PLAN LOCAL D'URBANISME

Modification simplifiée n°1

Wentzwiller

2. Note de présentation

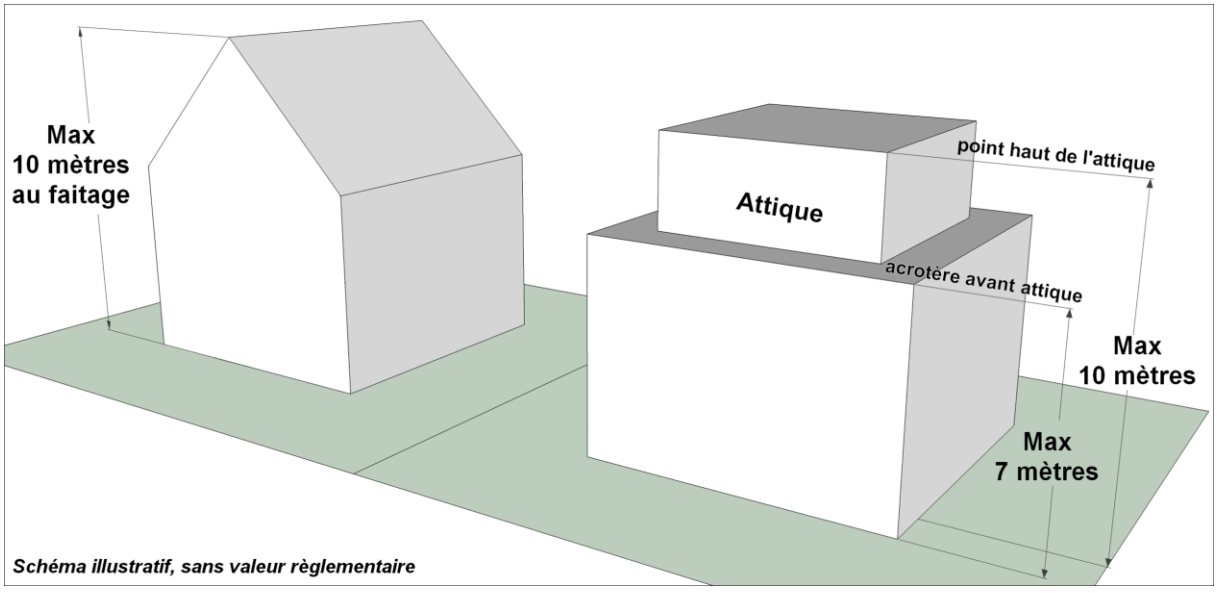
Afin de réduire l'impact visuel des constructions à toit plat de trois niveaux et d'assurer une meilleure intégration architecturale dans leur environnement, de nouvelles règles spécifiques sont introduites pour les hauteurs et les attiques. Ces dispositions s'appliquent aux constructions principales et visent à garantir un équilibre entre densité, esthétique et qualité urbaine :

- Dans le cas des constructions principales présentant une toiture plate ou à très faible pente et comportant trois niveaux, la réalisation d'un attique est rendue obligatoire pour le dernier niveau.
- Cet attique, implanté en recul minimal de 1,50 mètre par rapport au plan vertical de chaque façade, crée une transition visuelle plus douce et évite une perception de masse trop imposante.
- L'attique, limité à un seul niveau, devra présenter une toiture plate ou à très faible pente sans être surmonté par une toiture en pente supplémentaire, afin de préserver une cohérence architecturale et éviter des surélévations disproportionnées.

- Pour les constructions à toit en pente : la hauteur maximale au faitage est fixée à 10 mètres.
- Pour les constructions à toiture plate ou à très faible pente (pente de 15% maximum, soit 8° environ) : la hauteur maximale au point le plus haut de l'attique est fixée à 10 mètres et la hauteur maximale à l'acrotère du dernier niveau droit avant l'attique est fixée à 7 mètres.

De plus, en cas de construction principale dont le corps principal présente une toiture plate ou à très faible pente :
  - La réalisation d'un attique est obligatoire pour le dernier niveau des constructions à toit plat (uniquement pour les constructions qui présentent 3 niveaux).
  - L'attique devra être implanté en recul minimal de 1,50 mètre par rapport au plan vertical de chaque façade et comprendra un seul niveau. L'attique présentera une toiture plate ou à très faible pente (pente de 15% maximum, soit 8° environ) et ne sera pas surmonté par une toiture en pente supplémentaire.
  - Dans tous les cas un seul niveau en attique est autorisé.

2.2.1. Ajout d'un emplacement réservé n°14 – Rue principale

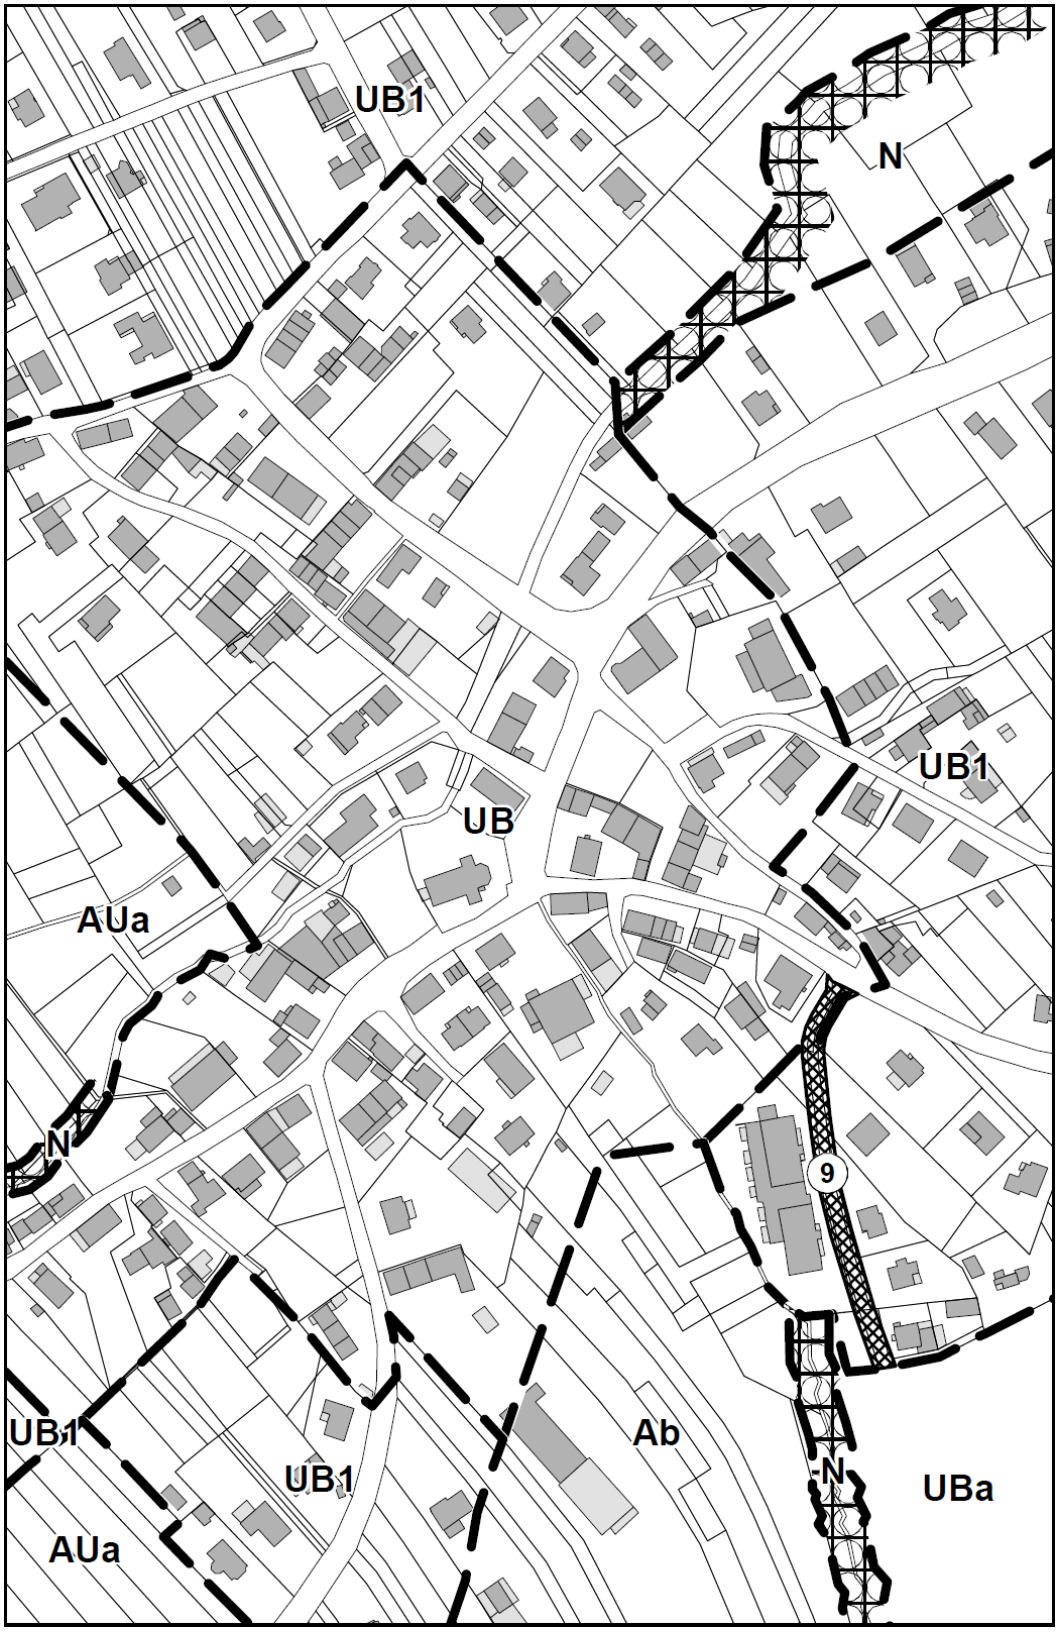
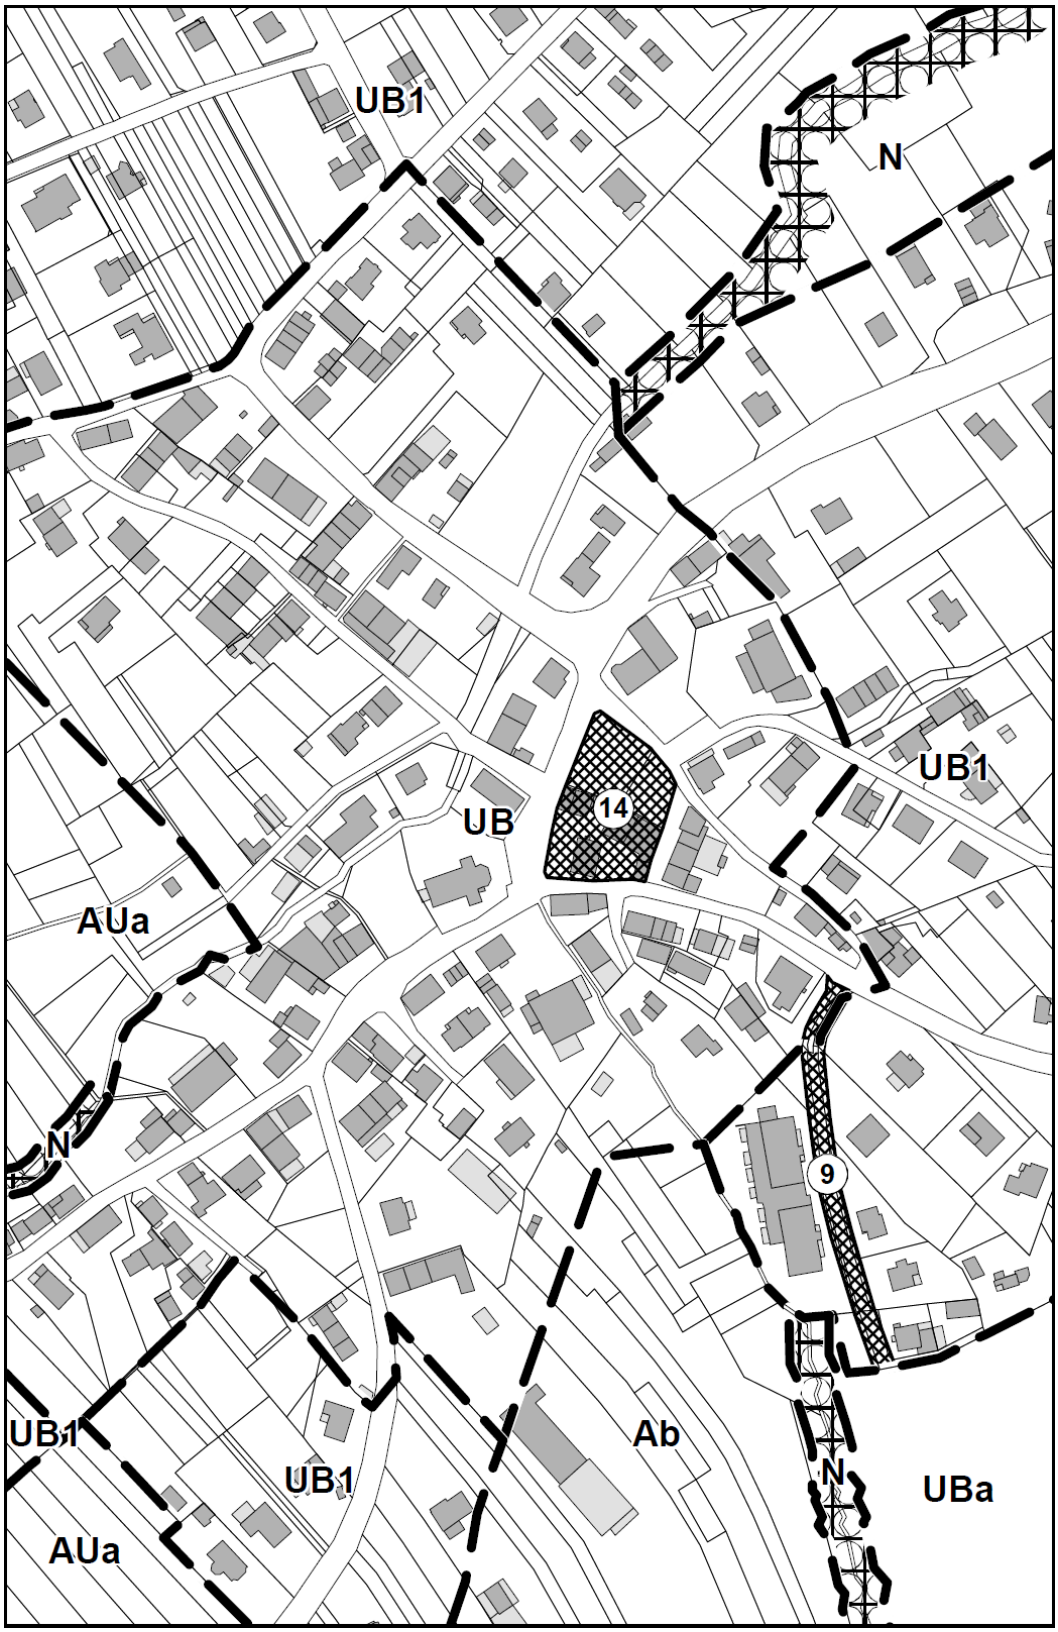
La présente modification est l'occasion pour la Commune d'inscrire un emplacement réservé n°14 à son bénéfice pour la création d'équipements publics, au cœur de la rue principale.

En effet, la Commune souhaite la création d'une Agora – Placette vivante, proche des établissements publics et notamment de l'école, composée une place avec des parkings. Un lieu de vie pouvant accueillir le marché mais aussi toutes autres manifestations locales organisées dans le village.
Un lieu où les habitants pourraient se rencontrer autour d'une aire de jeux pour les plus petits en attendant les heures de sortie de l'école primaire ou après l'école ou le week-end.

N°	Désignation	Bénéficiaire
14	Aménagement d'équipements publics	Commune
